日本原燃株式会社	
資料番号	保)濃縮個別 05 R1
提出年月日	2023年9月8日

記載の適正化（誤記修正）に係る補足説明資料

ウラン濃縮加工施設保安規定における誤記について

別図2 (1/3) ウラン濃縮建屋1階 管理区域図(第45、49、54、55条関係)

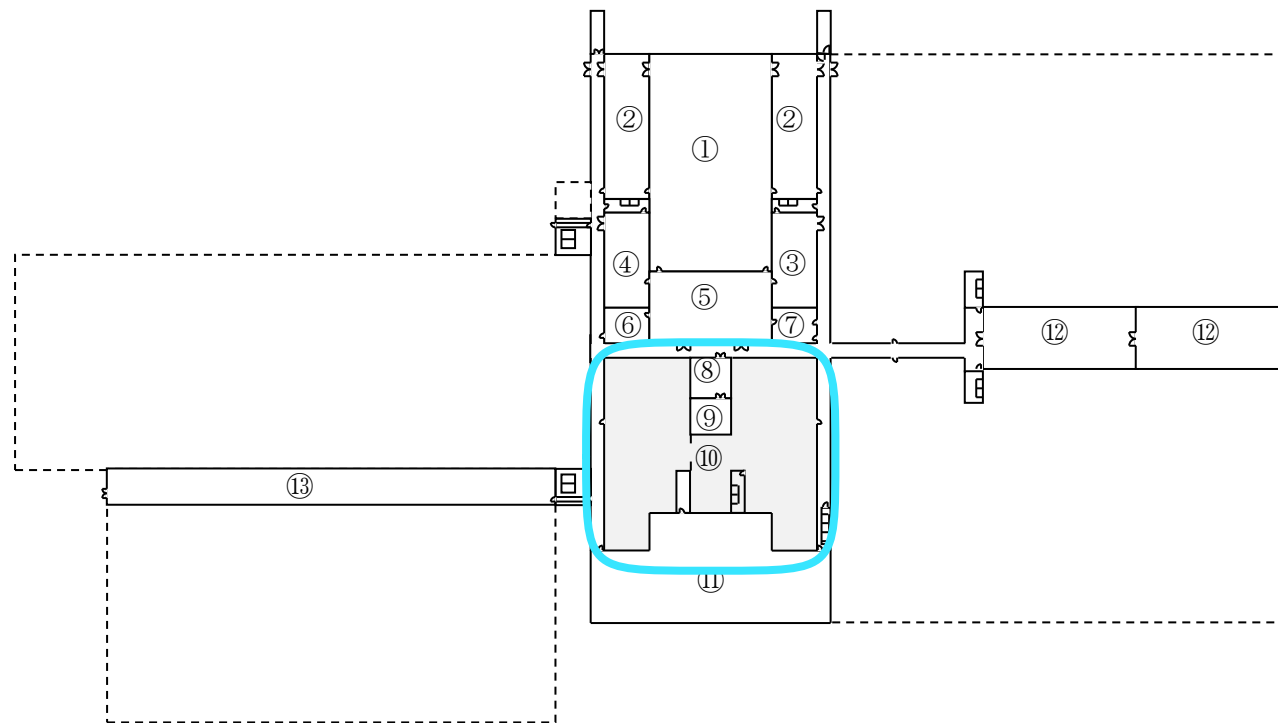
該当箇所	誤記の内容	今回の変更認可申請で対応する項目
誤記1	別図2（1/3）ウラン濃縮建屋 1階 管理区域図（第45、49、 54、55条関係）	本来、「②渡り廊下」については、第2 種管理区域と識別すべきところ、第1 種管理区域と識別している。	○
誤記2	別表35 保安に関する記録	本来、「品質マネジメントシステム」と 記載すべきところ、「品質マネ ン ジメン トシステム」となっている。	○
誤記3	添付1 2.5 定期的な評価 3)	本来、「加工施設 異常事象対策要領」 のみとすべきところ、不要な「火災防護 計画」が記載されている。	○

誤記内容	申請書	完本
誤記1	「別図2(1/3)ウラン濃縮建屋1階 管理区域図(第45、49、54、55条関係)」のうち「㉞渡り廊下」に係る管理区域区分の識別の誤り(本来、㉞渡り廊下については第2種管理区域の識別とすべきところ、第1種管理区域の識別としている)	変更認可申請： 別添 加工施設保安規定 新旧対照表(44/68) 一部補正： 添付2 濃縮・埋設事業所 加工施設保安規定新旧対 照表(61/85)	4月15日提出：112頁 6月10日提出：130頁
誤記2	「別図2(2/3)ウラン濃縮建屋2階 管理区域図(第45、49、54、55条関係)」のうち「㉞排気室」に係る管理区域区分の識別の誤り(本来、㉞排気室については第1種管理区域の識別とすべきところ、第2種管理区域の識別としている)	－※1	4月15日提出：113頁 6月10日提出：131頁
誤記3	「添付1 火災及び自然災害等発生時の対応に係る実施基準(第21条の2、第21条の3関連)」の誤り(本来は必要のない「1.6 加工施設の災害を未然に防止するための措置」が記載されている)	－※1	4月15日提出：136頁、 140頁※2 6月10日提出：154頁

- ✓ 別図 2 における第 1 種及び第 2 種管理区域の従前の識別では部屋番号が見にくかったことから、より見易くするよう適正化した際に、「㊸渡り廊下」及び「㊹排気室」の識別を誤った。

管理区域については、事業変更許可(平成 29 年 5 月 17 日付け、原規規発第 1705174 号にて許可)においても記載しており、保安規定における誤記のあった室(渡り廊下及び排気室)は従来から変更がなく、渡り廊下は第 2 種管理区域、排気室は第 1 種管理区域としている。(添付資料 3 参照)

誤記 3 における変更認可申請書と保安規定完本の作成の流れ

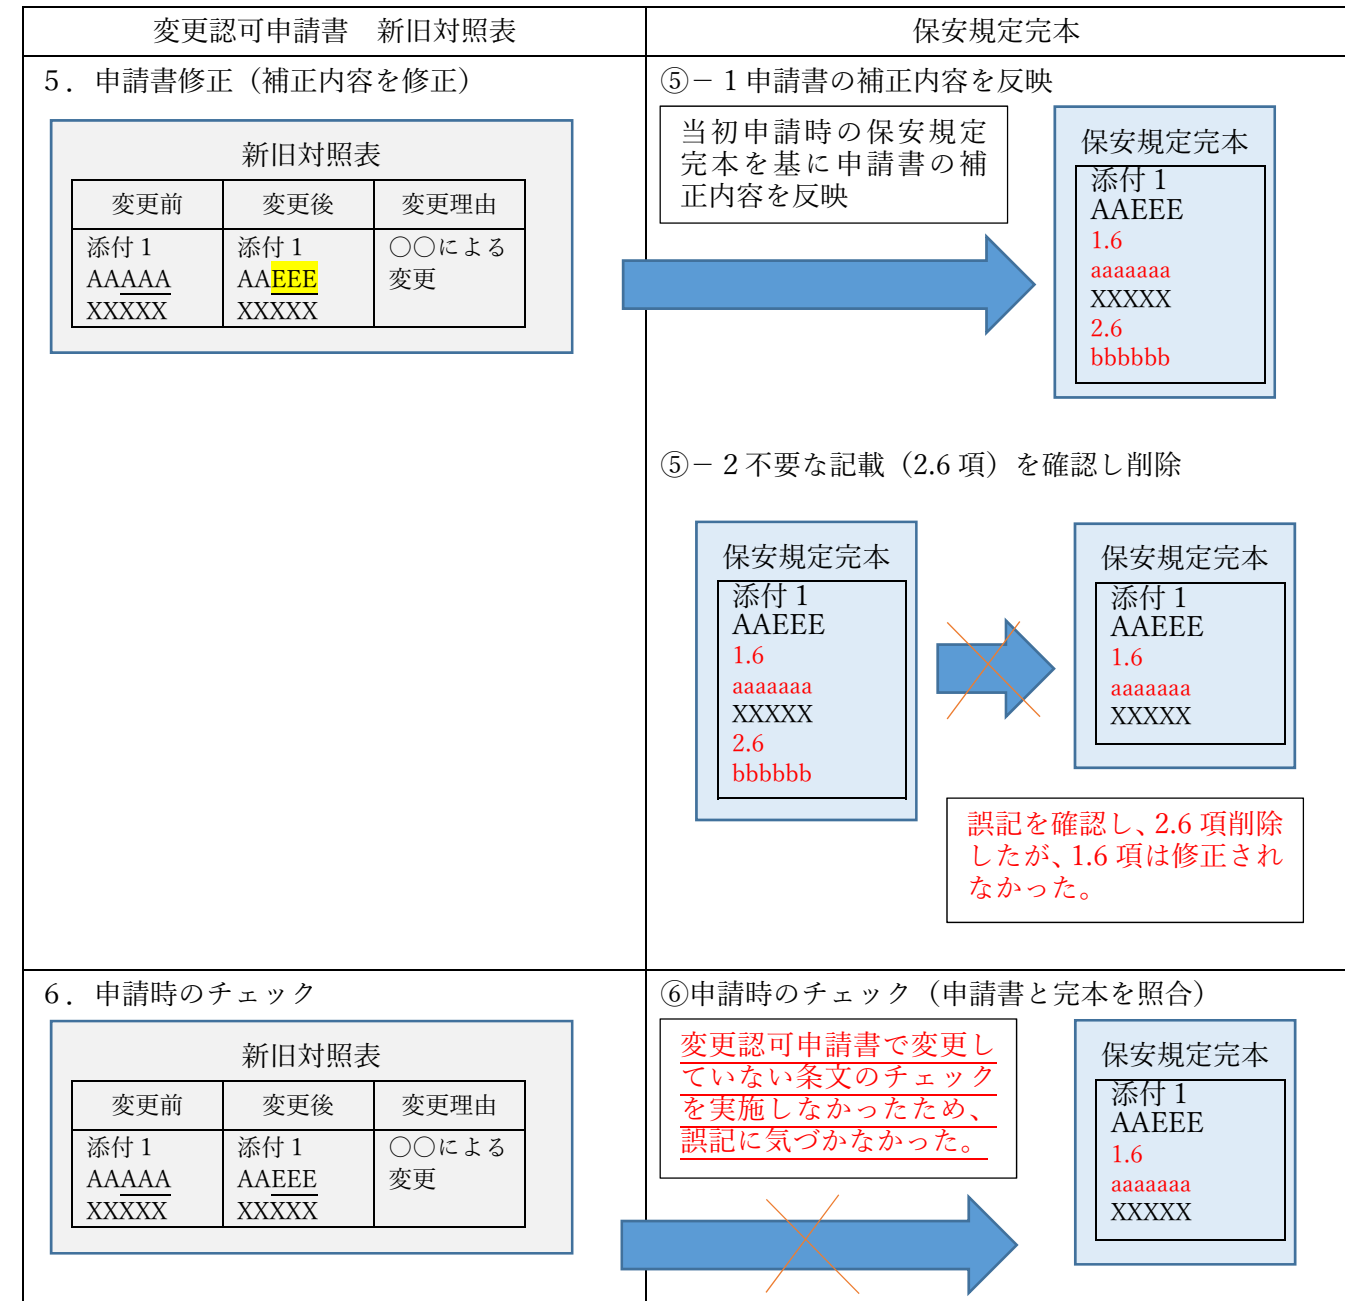
- ✓ 誤記 3 については、保安規定条文の検討段階で当社他施設を参考に追加することで検討したが、最終的に他の記載と重複することから本記載は必要ないと判断し、変更認可申請書からは削除し申請した。
- ✓ 一方、保安規定完本は、作成時に当該記載がある状態の申請書から記載を引用して作成したが、当該記載の削除が完本に反映されず、保安規定完本提出時のチェックにおいても誤記が残っていた。(添付資料 2 参照)

誤記 (添付 1 の 1.6 項、2.6 項) が残ったまま、4 月 15 日に保安規定完本を提出

誤記 (添付 1 の 1.6 項) が残ったまま、6 月 10 日に保安規定完本を提出

- ✓ 作成部署は、申請書での記載削除箇所が完本に反映されるよう明示方法を定める。
- ✓ 作成部署は、提出時のチェックにおいて、変更認可申請書で変更していない条文を従前の保安規定完本と比較しチェックすることをチェック者に指示する。

別図2 (2/3) クラシ濃縮建屋2階 管理区域図 (第45、49、54、55条関係)

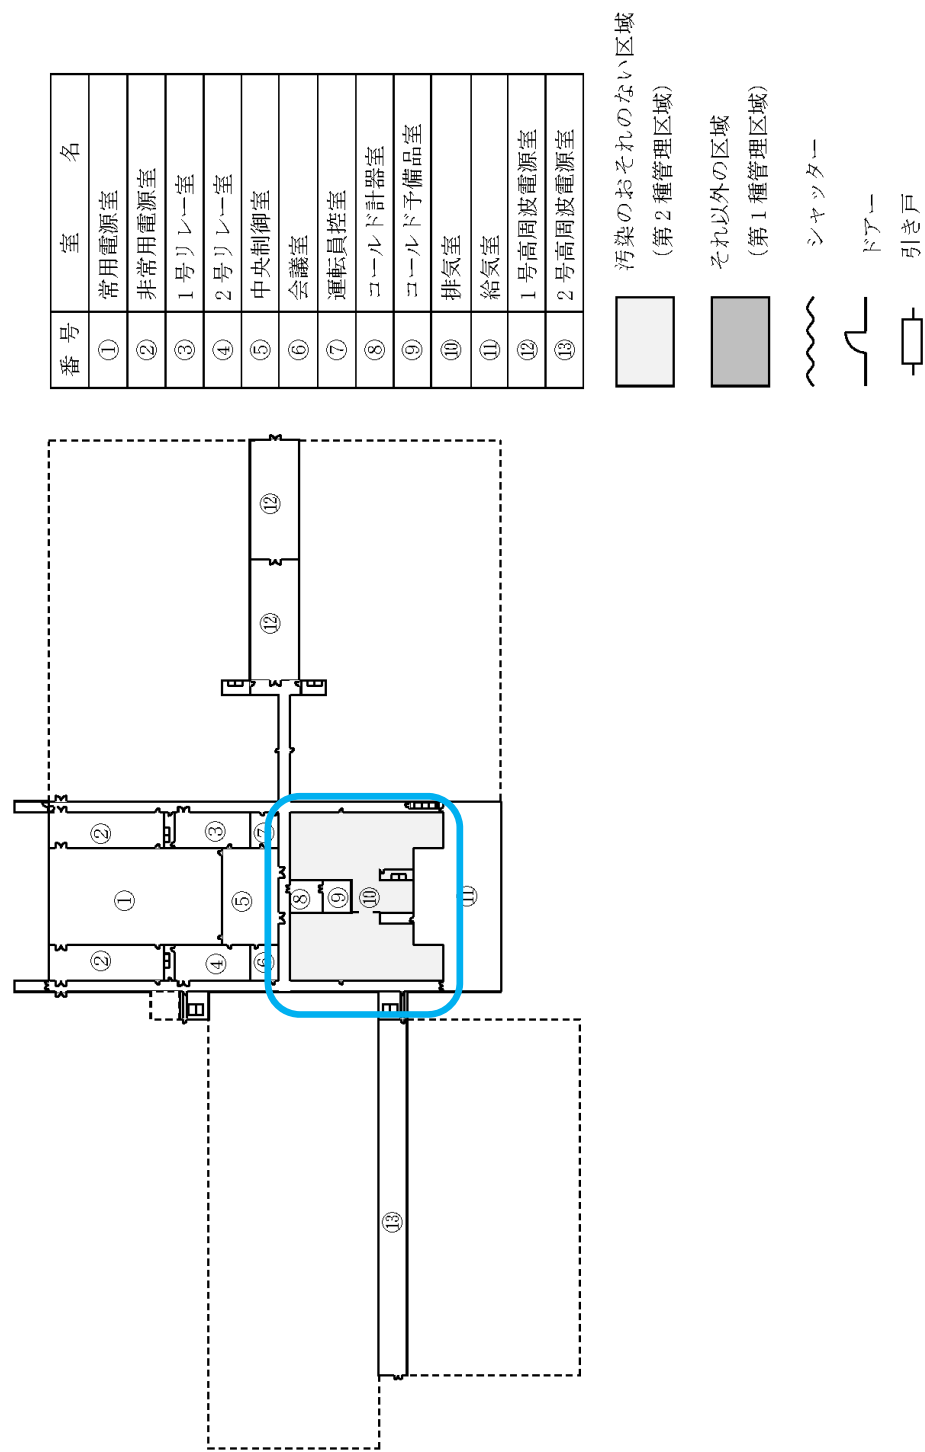
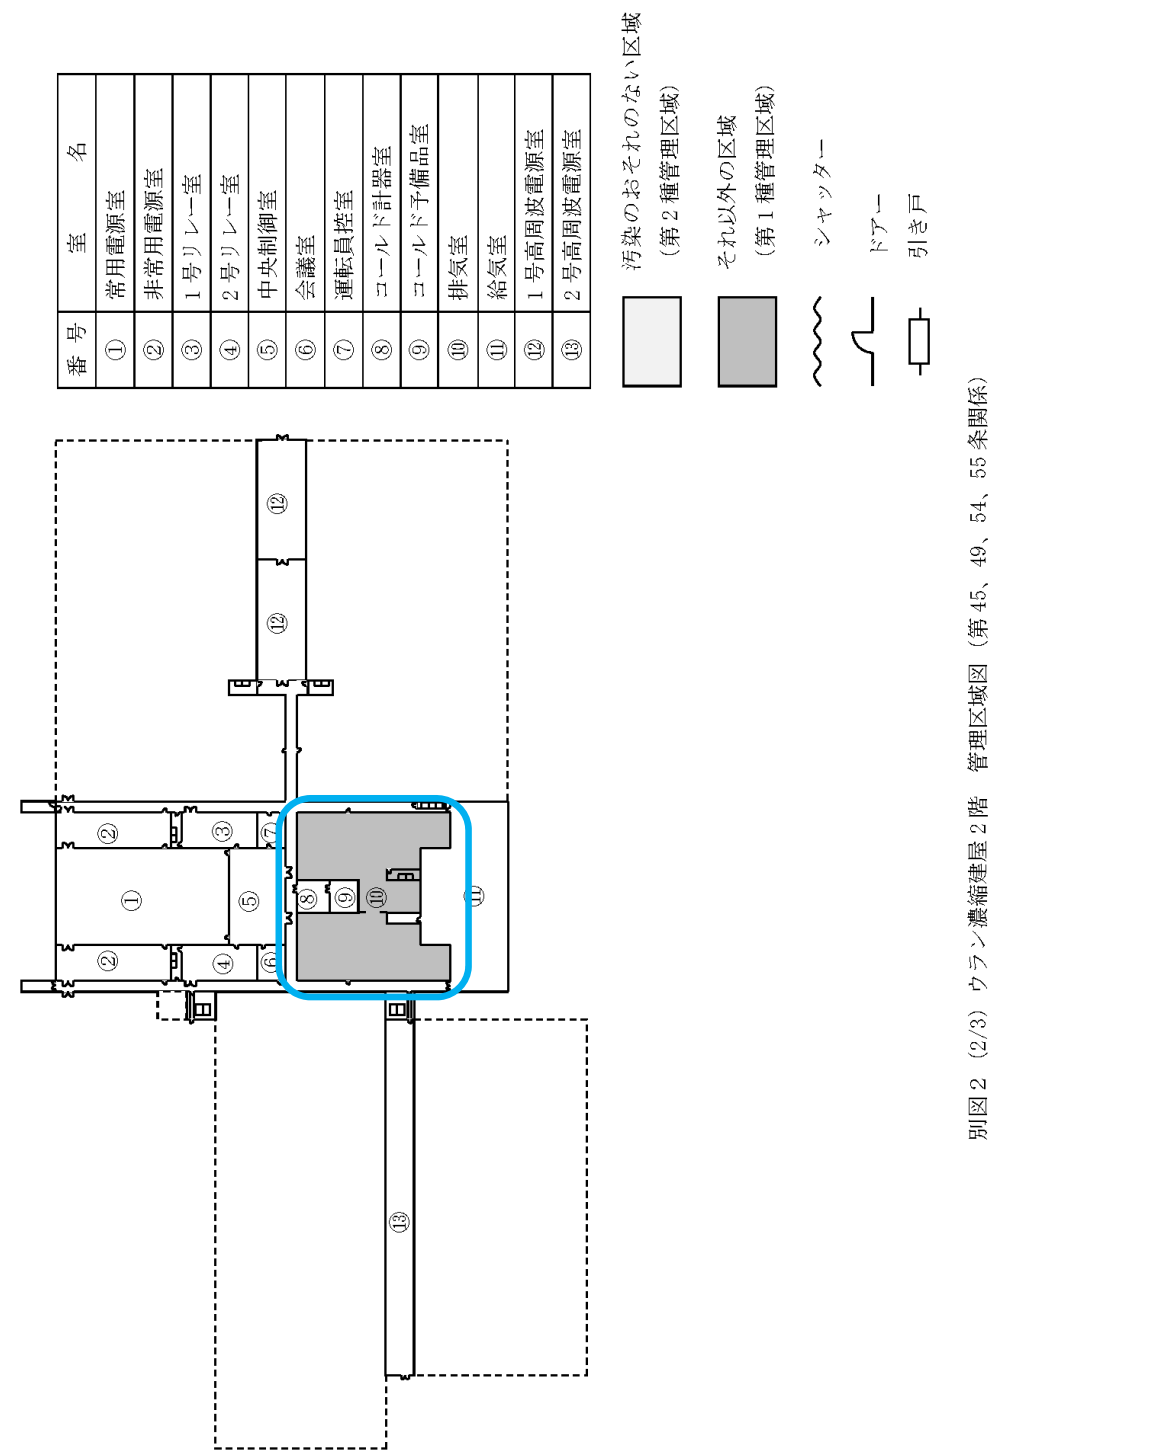
該当箇所	誤記の内容	今回の変更認可申請で対応する項目
誤記4	別図2（2/3）ウラン濃縮建屋 2階 管理区域図（第45、49、 54、55条関係）	本来、「⑩排気室」については、第1種 管理区域と識別すべきところ、第2種 管理区域の識別としている。	—
誤記5	添付1 火災及び自然災害等発 生時の対応に係る実施基準（第 21条の2、第21条の3関係）	本来は必要のない「1.6加工施設の災害 を未然に防止するための措置」が記載 されている。	—
